Van: Herinrichting Frans Halsbuurt
Aan: [redacted]
Cc: [redacted]
Onderwerp: Vraag bewoner
Datum: woensdag 30 juni 2021 12:48:58
Bijlagen: image002.png

Van: [redacted]@gmail.com>
Verzonden: zaterdag 5 juni 2021 16:21
Aan: Herinrichting Frans Halsbuurt <Franshalsbuurt@amsterdam.nl>
Onderwerp: graag aandacht voor verandering in recente tekening van hoek Frans Halsstraat en 1e Jacob van Campenstraat.

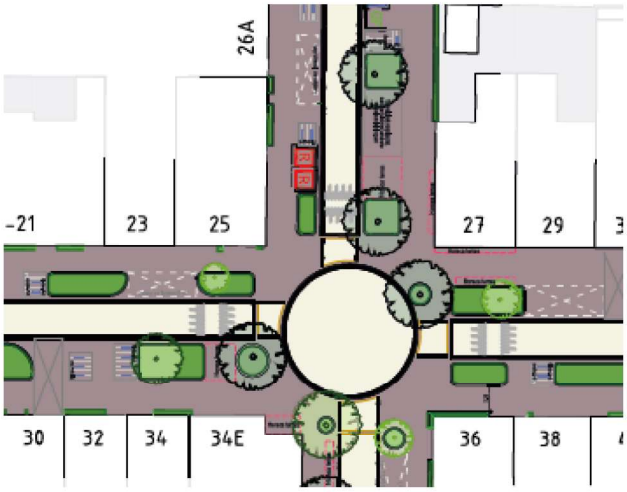
Hoi [redacted]
Nog even finetunen. Zie bijlage. Het is een klein dilemma: niet onder hun dakterras betekend zowat naast het terras van JvC 25.
Daar zit een rijweg tussen en ik zie geen groot bezwaar om tot een goed compromis te komen.

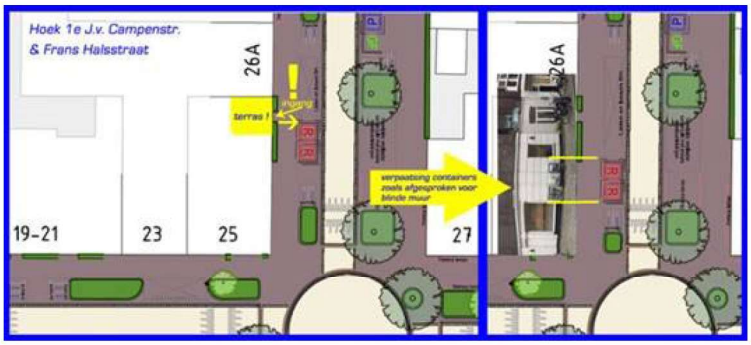
Ik heb bij 3 juni een vraag gesteld , omdat de containers die geplaatst waren in de Frans Halsstraat bij de laatste tekening ongeveer 3 meter zijn verplaatst, en ik denk echt dat het een foutje is van de tekenaar, omdat bij de straatsessie er wel rekening werd gehouden met het terras van mijn appartement.

De containers stonden dus TUSSEN de ramen bij een dichte muur en zijn nu in de recente tekening geplaatst ter hoogte van een buiten raam en voor mijn terras.
Er is dus NA de straatsessie een tekening gemaakt waarbij per ongeluk de container is geplaatst voor mijn terras. Ik kan me voorstellen dat het op tekening niet duidelijk is, maar ter plekke natuurlijk wel.

Onze ontwerpers hebben de containers verplaatst naast het groenvak, zie onderstaande afbeelding. Dit was de beste optie om jullie tegemoet te komen qua doorloopruimte. We hopen dat dit naar wens is.
